安徽金浦新能源科技发展有限公司
6 万吨/年精制硫酸技改项目
安全设施竣工验收安全评价报告
(报批稿)

评价机构名称：安徽瑞祥安全环保咨询有限公司

关于《安徽金浦新能源科技发展有限公司 6 万吨/年精制硫酸技
改项目安全设施竣工验收安全评价报告》修改情况说明

关于《安徽金浦新能源科技发展有限公司安全生产许可证现场审查意见》修改情况说明

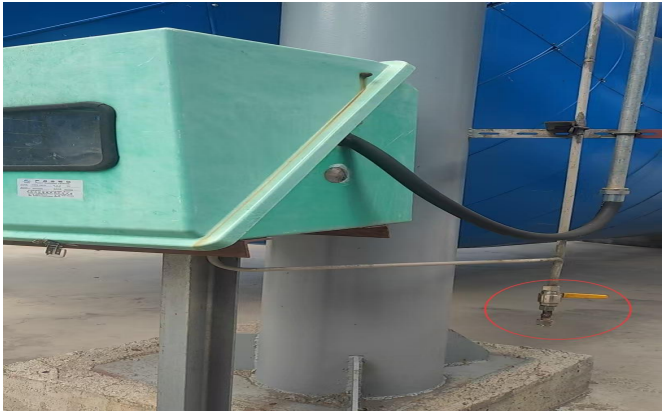
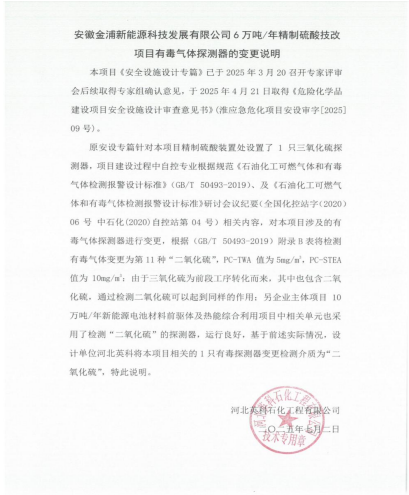
内、外部防火间距符合性评价	7.1.2 (P76) 章节完善内外部防火距离检查, 经检查内外部防火距离符合相关标准规范要求。
4	补充发烟硫酸理化性质及其危险有害因素辨识。	已在报告附件 3-2 中补充发烟硫酸理化性质表; 已在报告 3.2.2 (P43) 中补充涉及的发烟硫酸危险有害因素分析。 发烟硫酸具有特异性靶器官毒性-一次接触,类别 3 (呼吸道刺激), 大鼠经口 LD50 为 80mg/kg, 毒性高, 吸入以上物质, 可导致人员发生中毒事故; 项目涉及的发烟硫酸为中间产物, 虽不涉及储存, 但相关管线发生泄漏, 人员未佩戴相应的防护设施, 误接触导致中毒事故的发生。
(2) 现场部分		
1	烟酸循环槽工作温度超 60℃, 缺少防烫伤措施	烟酸循环槽处已增加防烫伤措施, 现场设置隔离护栏, 防止人员误入被烫伤: 
2	烟酸循环槽搅拌轴缺少防护罩	烟酸循环槽处电机搅拌轴已增设防护罩。

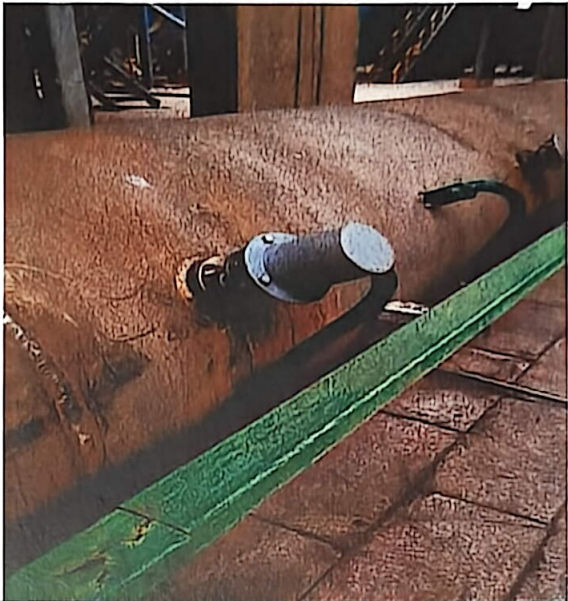
五、邬苇萧专家个人意见		
(1) 报告部分		
1	补充变更前后相关资料及安全性分析	已在报告 2.2.1 章节 (P5) 补充完善变更内容, 变更理由、安全管理分析、变更管理合理性分析。 经建设单位与设计单位针对工艺运行情况进行讨论, 设计单位同意上述变更, 相关变更均由原设计单位河北英科石化工程有限公司出具了《设计修改变更单》和《变更说明》, 其中第 3 项到第 13 项经设计单位明确, 不涉及重大变更。第 1 项为有毒气体探测器报警值修改, 第 2 项变更将原设计的精制硫酸储罐的数量和规格都减小, 不涉及重大变更, 所有变更现场均已落实, 并有相应的管控措施, 无重大安全风险, 符合《化工过程安全管理导则》(AQ/T 3034-2022) 的相关要求。
2	核实工艺规程及应急措施中变更及时性和完整性。	在报告 7.2.3 章节 (P92) 对操作规程分析进行完善。2025 年 3 月, 金浦公司编制并发布了本项目各岗位安全操作规程, 内容较完善。厂区内发生的变更, 金浦公司同时对相关操作规程及时进行修订并组织相关人员进行培训。
3	2025 年 7 月试生产, 变更时间在后, 补充说明。	本项目前期经过“三查四定”, 以及试生产期间调试, 在试生产过程期间, 原设计中漏项及不合理的地方进行了部分设计变更。具体变更内容见报告 2.2.1 章节表 2-2 (P5)。
4	表 2-3 中, 硫酸储罐无联锁, 只报警	报告正文表 2-3 中 (P8), 精制硫酸储罐 (V-09601A~C) 顶部远传液位计 (LIAS-09010A~C) 与储罐入口切断阀 (XV-09001~008A) 及成品输送泵 (P-07603A/B) 联锁, 液位高高切断进料阀, 停成品输送泵 (P-07603A/B), 低低联锁关闭出口阀及装车泵 (P-09604A/B)。H: 4.8m, HH: 5m; L: 0.8m, LL: 0.4m。 对于 LIA-09012A~C, 在 H:4.8m、L:0.8m 时报警。
5	硫酸储罐放空管线改为呼吸阀, 核实满足安全环保要求, 是改善还是恶化。	根据《石油化工企业设计防火标准》(GB 50160-2008, 2018 年版) 第 6.2.19 甲 _B 、乙类液体的固定顶罐应设阻火器和呼吸阀; 对于采用氮气或其他气体气封的甲 _B 、乙类液体的储罐还应设置事故泄压设备。98%硫酸储罐安装呼吸阀符合安全设计要求。 同时结合金浦公司环评报告第 3.3.1.2 章节第 2 小结: 储罐呼吸废气, 结合储罐存储物料性质, 双氧水、磷酸储罐内蒸汽表面真实压力较低, 且无相应的环境标准, 浓硫酸具有较强的吸水性, 本次主要考虑氨水储罐的呼吸废气。另外安徽金浦新能源精制酸储罐为钢衬四氟储罐, 具有很强的耐腐蚀性能。30 万吨/年硫精砂制硫酸项目储罐为碳钢储罐, 98%硫酸具有强氧化性, 会在罐体内表面氧化形成一层致密的保护层。同时公司会组织定期做腐蚀性壁厚检测, 确保储罐的使用安全。 综上, 硫酸储罐放空管改为呼吸阀符合安全环保要求。

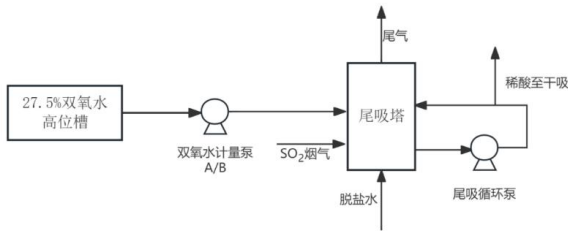
3	硫酸出口泵电机静电接地没有接到专用扁铁上。	硫酸出口泵电机静电接地已接到专用扁铁上。 
4	硫酸危化品装卸车辆没有防溜车措施。	硫酸危化品装卸车辆现场已设有防溜车设施。 
5	现场部分搅拌电机缺少防护网。	已对现场部分搅拌电机防护网进行完善。

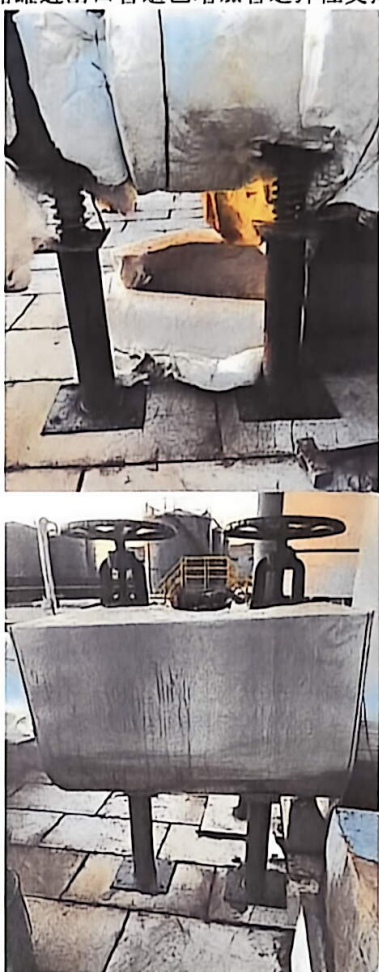
6	双氧水中间罐加水稀释再进系统氧化二氧化硫，需制定稀释操作规程，细化稀释后的双氧水含量控制和操作流程。	已增加双氧水稀释的操作规程，对双氧水含量及操作流程进行细化。 硫铁矿制酸尾吸双氧水浓度稀释操作流程 一、工艺说明 本系统原料为 27.5%工业双氧水，尾吸配制目标工作浓度：<5%（质量分数），供尾吸循环槽连续投加脱除 SO₂。尾吸塔内部会一次性直接注入大约 40 立方的脱盐水在尾吸塔内部进行循环，双氧水（27.5%）通过计量泵缓慢注入到尾气塔内部进行稀释直到双氧水浓度在 5%左右（通过取样分析确认），尾气中的二氧化硫通过稀释后的双氧水氧化变为稀酸在尾吸塔进行循环，一部分稀酸水通过尾吸循环泵送至干吸系统作为干吸稀释水使用，外部脱盐水会根据尾吸塔液位情况不间断往尾吸塔进行补充，详细见流程图。 二、正式稀释操作步骤（自动配药槽通用流程） 步骤 1：向配液槽加入定量脱盐水 1. 打开脱盐水进水阀，向尾吸塔加水至设定液位（先把水加满）； 2. 开启双氧水计量泵，不间断加入尾吸塔； 3. 记录槽内初始水温，稀释过程控制温度，超温立即暂停加双氧水。 步骤 2：计量加入浓双氧水（关键！缓慢进料） 4. 根据目标浓度算出 27.5%双氧水需要体积； 5. 缓慢开启浓双氧水进料阀，小流量连续加入尾吸塔中，严禁一次性快速倒入； 步骤 3：混合均匀、取样分析 6. 双氧水添加过程中循环泵不停持续在尾吸塔进行循环确保双氧水在尾吸塔内部混合均匀； 7. 现场取样分析双氧水实际浓度：浓度偏高：少量补加脱盐水重新循环混合复测； 浓度偏低：在严格控温条件下少量补加 27.5%浓双氧水； 三、重要安全注意事项（红线） 8. 严禁水倒入浓双氧水，局部瞬间高热可造成喷溅、剧烈分解； 8. 禁止铁器、铜、锌、污垢、泥土落入尾吸塔中； 10. 禁止与碱液、硫化物、亚硫酸盐、有机物混配； 四、异常工况处置 11. 配液温度快速上升：立即切断双氧水进料，加大循环量，必要时补加少量冷水。 12. 双氧水溅到皮肤：立即脱除污染衣物，大量流动清水冲洗至少 15 min；溅眼：洗眼器连续冲洗 15 min 并就医。 13. 大面积泄漏：构筑围堰收容，大量清水稀释，严禁使用砂土直接覆盖高浓度双氧水（部分砂土含重金属催化分解）。 附：工艺流程图：
